Société du Canal Seine-Nord Europe

Mémoire en réponse

**aux observations formulées dans le cadre de l'enquête publique
du dossier de demande d'autorisation environnementale
au titre des articles L.181-1 et suivants du code de l'environnement
relative au projet de canal Seine-Nord Europe
Secteur 1 – de Compiègne à Passel (Département de l'Oise)**

Carte des habitats projetés (Setec international, 2020)

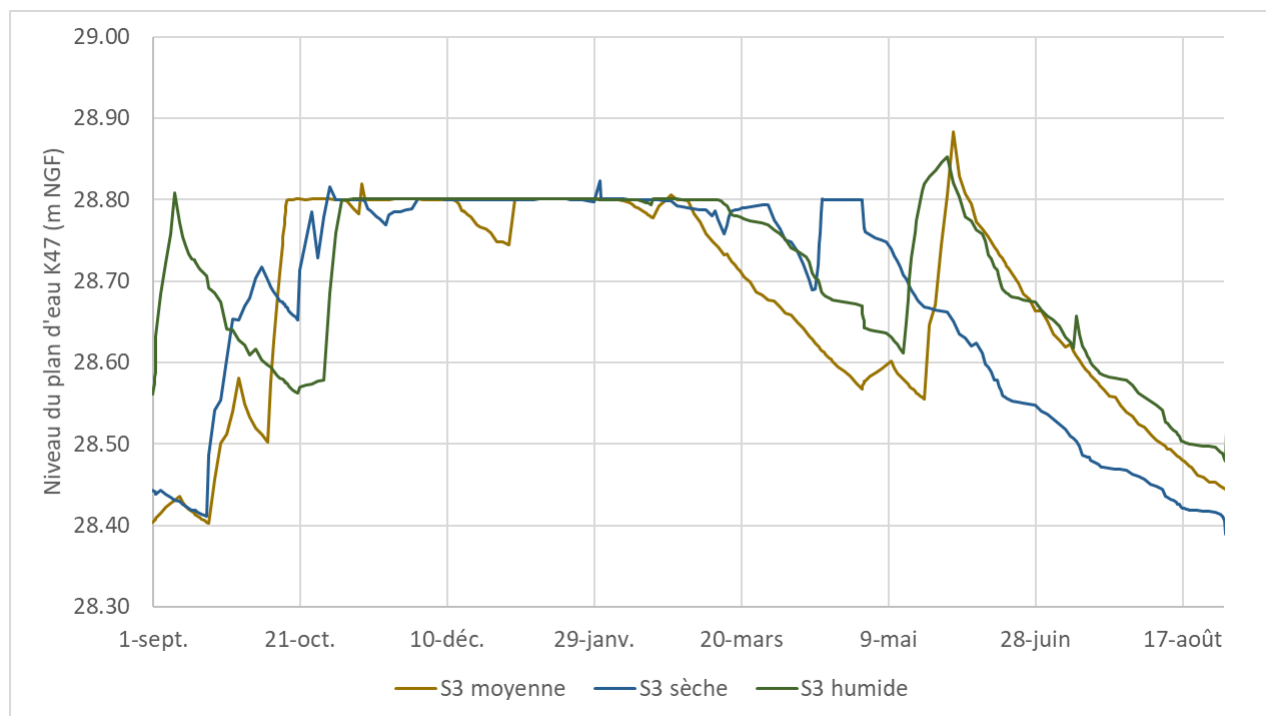
Pourquoi le site de Pontpoint est le seul pour lequel aucun plan de gestion n'a été réalisé ? Pourquoi n'est-il cité qu'une fois très succinctement sans aucune précision ? Comment s'effectuera précisément l'acheminement par voie fluviale de milliers de tonnes de remblai vers notre site et avec quel impact sur l'environnement immédiat de l'étang ?

Dans la zones en eau libre, un habitat de type roselière en permanence immergé sera créé sur 25 ha par remblaiement partiel à une côte moyenne de 28.20 mNGF. Le volume à remblayer s'élève à 500 000 m³ environ. Sur la partie terrestre du site, une mosaïque

d'habitats de milieux ouverts humides sera créée (10 ha) ou restaurée (3 ha) par décaissement du terrain naturel. Le volume à décaisser est estimé entre 120 000 m³ et 180 000 m³. Le reste du site sera maintenu en l'état (15 ha d'eau libre et 2 ha de Chênaie-Charmaie).

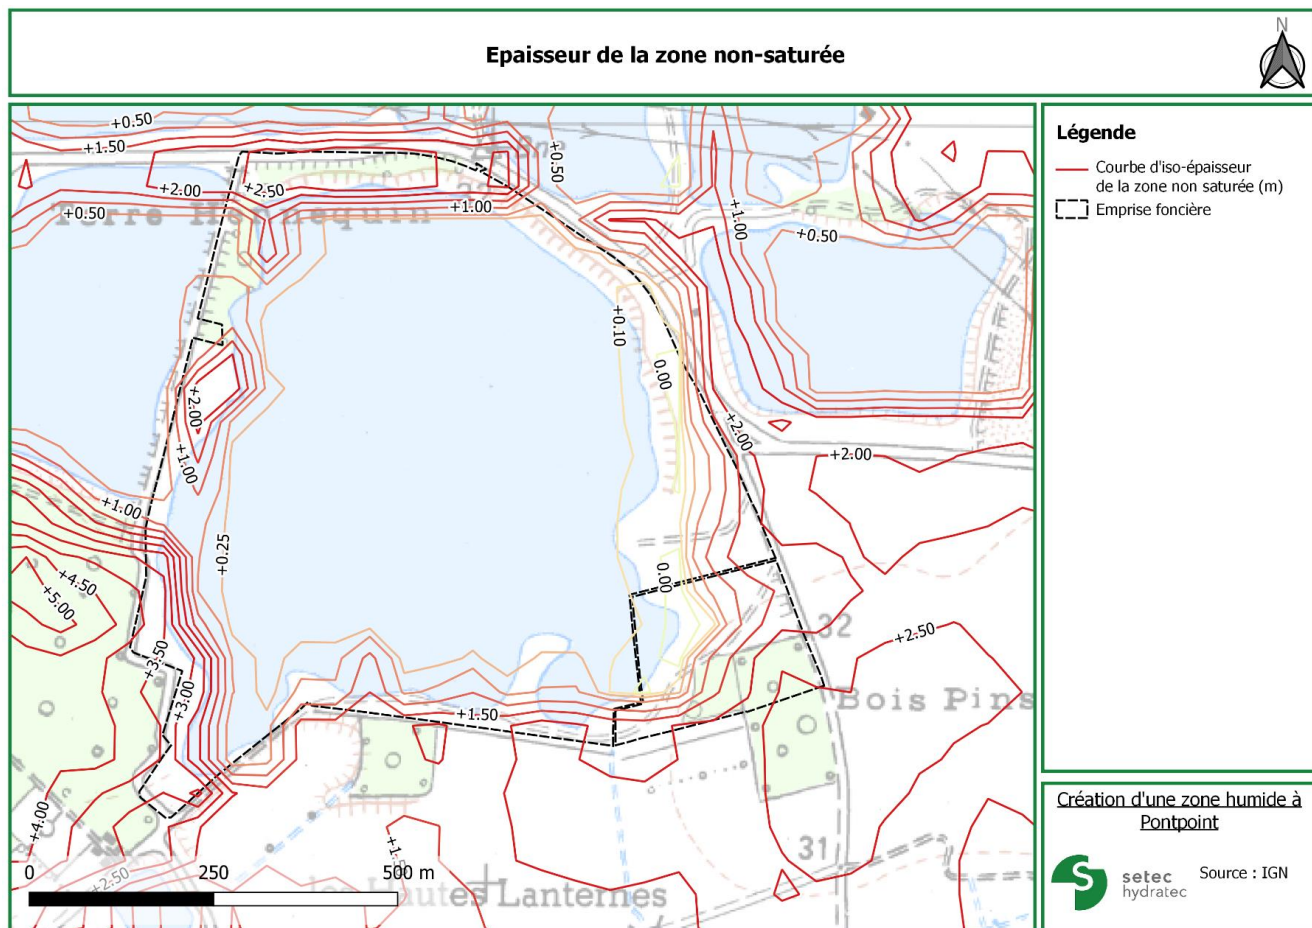
Comment cela est-il possible avec le remblai de plusieurs milliers de mètres cubes d'eau ? Ce n'est évidemment pas l'avis de l'Entente Oise Aisne dans l'État est également parti prenante

L'apport de matériaux extérieurs dans un lit majeur doit respecter les dispositions du Plan de gestion du risque d'inondation (PGRI), document de portée réglementaire. La disposition 1.D.1 du PGRI Seine Normandie 2016–2021 stipule que tout remblai en lit majeur doit être compensé par un déblai de même volume à la même cote, par tranche altimétrique. Le comblement partiel d'un étang est considéré comme un remblai en lit majeur uniquement si la cote de remblaiement est supérieure à la cote de basses-eaux de

référence. Dans le cas contraire, il n'y a pas d'impact sur le volume de stockage des crues (présence d'eau ou de terre indifférente dans le champ naturel d'expansion des crues).

La DRIEE a fixé la cote de très basses eaux de référence à 28.10 mNGF, soit 10 cm en dessous de la cote de remblaiement. Nous pouvons en déduire que le projet diminuera de 25 000 m³ la capacité de stockage du site pendant ces étiages sévères. Cet impact sera compensé par le décaissement de la partie terrestre du site (gain de volume estimé entre 120 000 m³ et 180 000 m³). A noter que ces périodes pendant laquelle la roselière sera naturellement asséchée n'est pas de nature à nuire au fonctionnement de la zone humide recréée.
